Actualización de la Nota de Seguridad

Sistemas de RM con diámetro interior de 60 cm de ancho

Si falla el adhesivo del sello de la bobina del cuerpo de la cuadratura (BCC), pueden quedar expuestos bordes afilados.

Abril 2025

Figura 1. Ubicación del sello de la BCC.

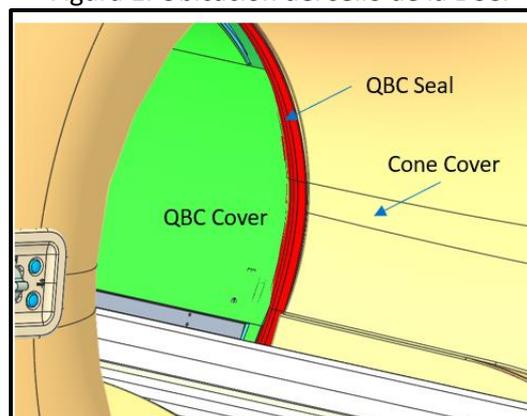
El adhesivo del sello de la bobina del cuerpo de cuadratura (BCC) puede fallar y exponer bordes afilados que pueden entrar en contacto con los pacientes. El sello de la BCC (QBC seal) puede aflojarse a medida que la mesa del paciente se desplaza en un movimiento horizontal hacia adentro y hacia afuera del orificio del sistema. El sello de la BCC (QBC seal) (Figura 1) es un sello de goma que se pega entre la cubierta del cono (cone cover) y la cubierta de la BCC (QBC cover) y evita que los bordes afilados de la cubierta de la BCC (QBC cover) entren en contacto con los pacientes durante un examen.

Philips se pondrá en contacto con usted para concertar una cita en la que un ingeniero de servicio técnico visitará su centro y sustituirá el sello de la BCC de su sistema (referencia FCO78100573, FCO78100615).
